輪島都市計画道路の変更

議第1510号

3・4・4号 稲屋稲舟線(輪島バイパス) L=約5,000m

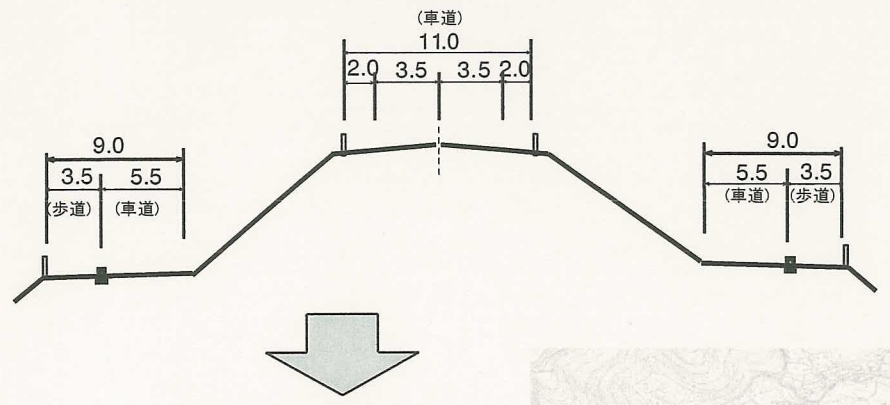
当初計画(盛土構造)

変更計画(地表式)

①二ツ屋通り線～河井町横地線(市街地部)

②起点～二ツ屋通り線(農用地部)

平面図凡例

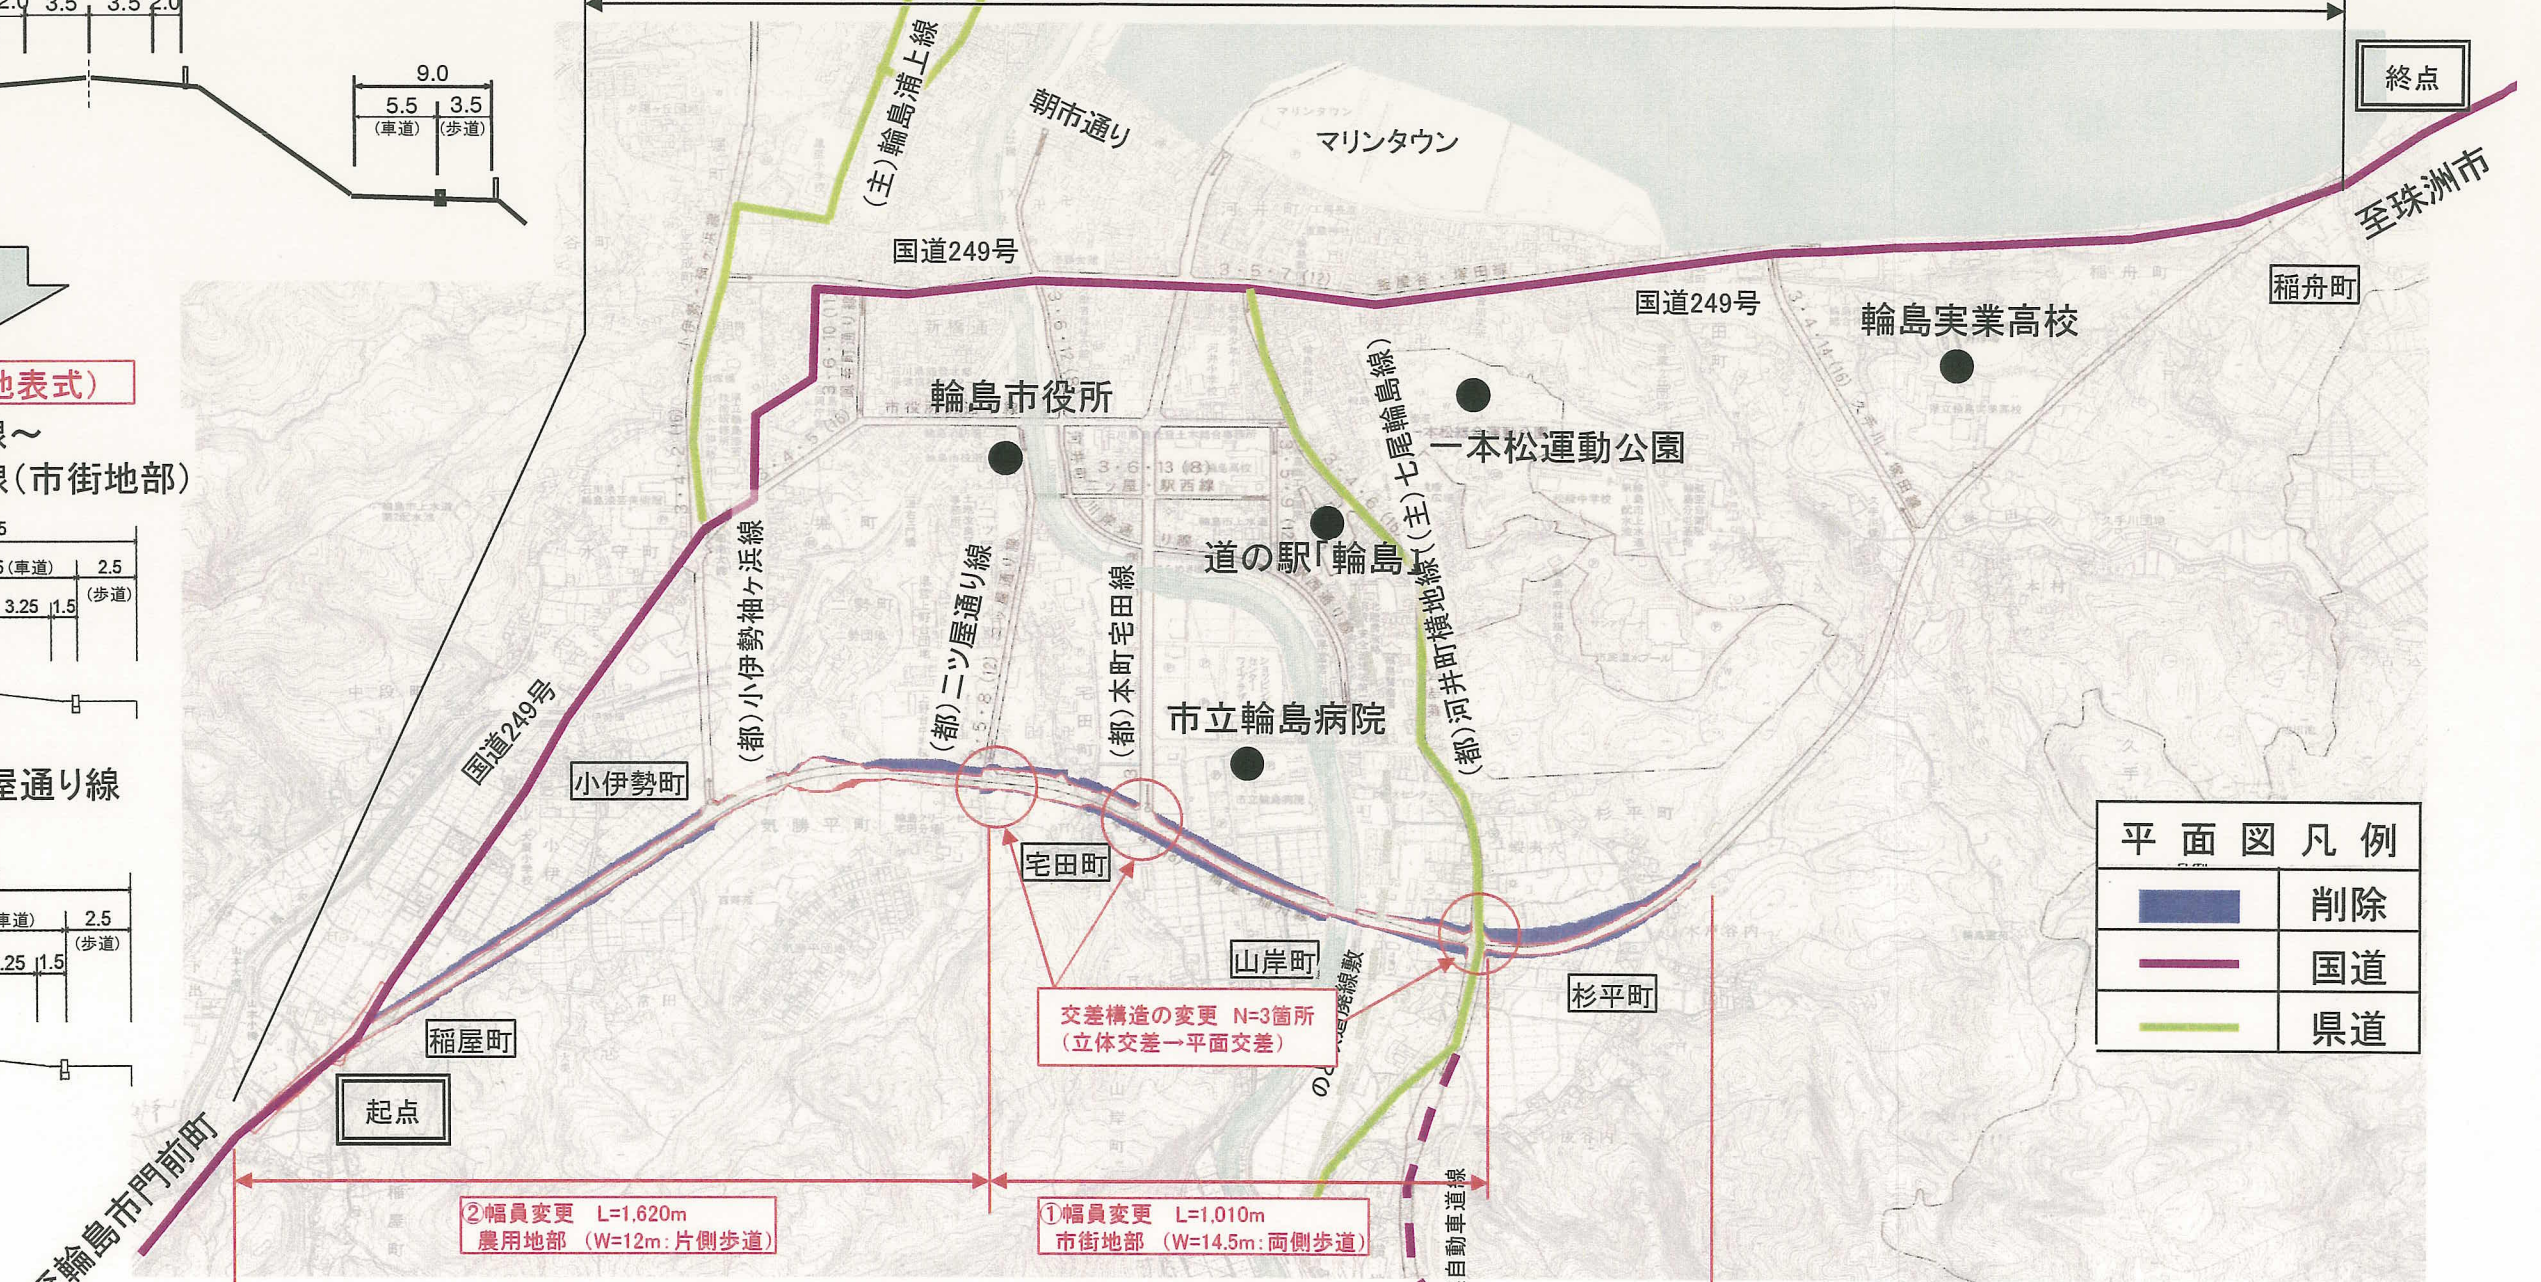
②幅員変更 L=1,620m
農用地部 (W=12m:片側歩道)

①幅員変更 L=1,010m
市街地部 (W=14.5m:両側歩道)

3・4・4号 稲屋稲舟線(輪島バイパス) 変更区間 L=3,120m
道路構造の変更(盛土構造→地表式)

交差構造の変更 N=3箇所
(立体交差→平面交差)
